Verslag

GEN/15/61319416/00/NL/000

Elektrische installaties op laagspanning en op zeer lage spanning (Boek 1 - KB 8/09/2019) - Algemene Directie Energie

Bremstraat 9 - 1502 Lembeek

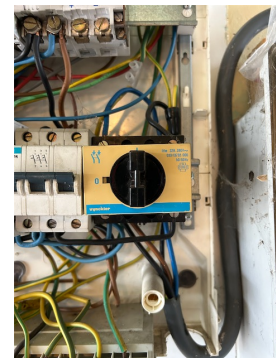
AARDING (aanwezigheid)

- Een aarding verwezenlijken overeenkomstig de voorschriften (B1: 4.2.3.2.; B2: 4.2.3.2.; B3: 4.2.3.2.).

Algemene differentieel

- Een verzegelbare algemene differentieelschakelaar dient geplaatst te worden aan het begin van de installatie (B1: 4.2.4.3.).

BORD:ALSB

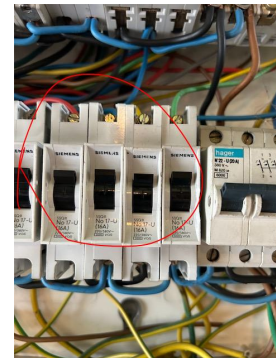
- Een aarding verwezenlijken overeenkomstig de voorschriften (B1: 4.2.3.2.; B2: 4.2.3.2.; B3: 4.2.3.2.).
- Een afzonderlijke differentieelschakelaar met een gevoeligheid van max. 30 mA plaatsen voor de installaties van badkamer(s) of stortbadza(a)l(en) (B1: 4.2.4.3.; 7.1.6.).

- Een afzonderlijke differentieelschakelaar met een gevoeligheid van max. 30 mA plaatsen voor wasmachine, vaatwasmachine en/of droogkast en gelijkaardige toestellen (B1: 4.2.4.3.).
- Gebruik materiaal met een beschermingsgraad die minstens IPXX-B is (B1: 4.2.2.3.; 4.2.2.4.; 5.1.4.; B2: 4.2.2.2.; 4.2.2.3. 5.1;4.; B3: 4.2.2.2.; 4.2.2.3.; 5.1.4.).
- De nulgeleider van de éénfasige kring(en) dien(t)(en) tegen overstroom beveiligd te worden (B1: 4.4.4.2.). Monofasige automaten plaatsen

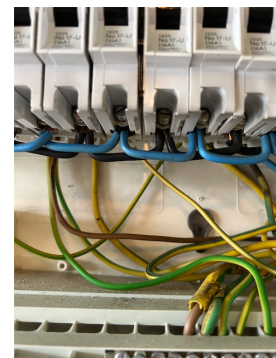
- De differentieelstroominrichting biedt niet meer de noodzakelijke veiligheids garanties (B1: 1.4.2.1.; B3: 1.4.2.1.).
- De aansluiting van de differentieelschakelaar herzien, testknop werkt niet (B1: 5.3.5.3.; B3: 5.3.5.3.).

- De nominale stroomsterkte (I_n) van de beveiliging dient aangepast te worden aan de toelaatbare stroomsterkte van de stroomafwaarts geïnstalleerde leiding en/of verbruiker (B1: 4.4.1.1.; 4.4.1.5.; 4.4.3.2. B2: 4.4.1.1.; 4.4.1.3.; B3: 4.4.1.1.; 4.4.1.5.; 4.4.4.2.). Draadbruggen min 6mm² zijn + diffs min 40A
